BOLLETTINO DI SERVIZIO – 04/MARCH 2007

RC 155

NUOVO INTERRUTTORE DI FINE CORSA A LEVA PER CARRELLO CONTENITORE

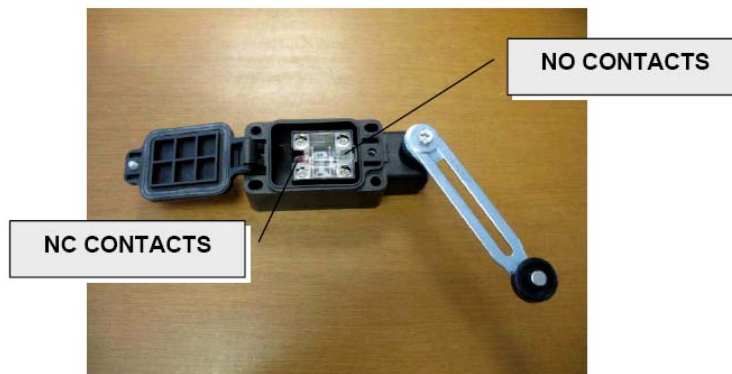
Il precedente Interruttore di fine corsa è stato sostituito con un **nuovo modello** (IP 67) disponibile con codice ricambio **CM 33400057**, funzionante con una piccola leva al posto del pulsante della vecchia versione.

Il **nuovo** Interruttore a leva risulta intercambiabile con la vecchia versione a patto di forare in quattro (4) punti (posizioni d'ancoraggio) il supporto in acciaio inox dello Stand dell'RC 155.
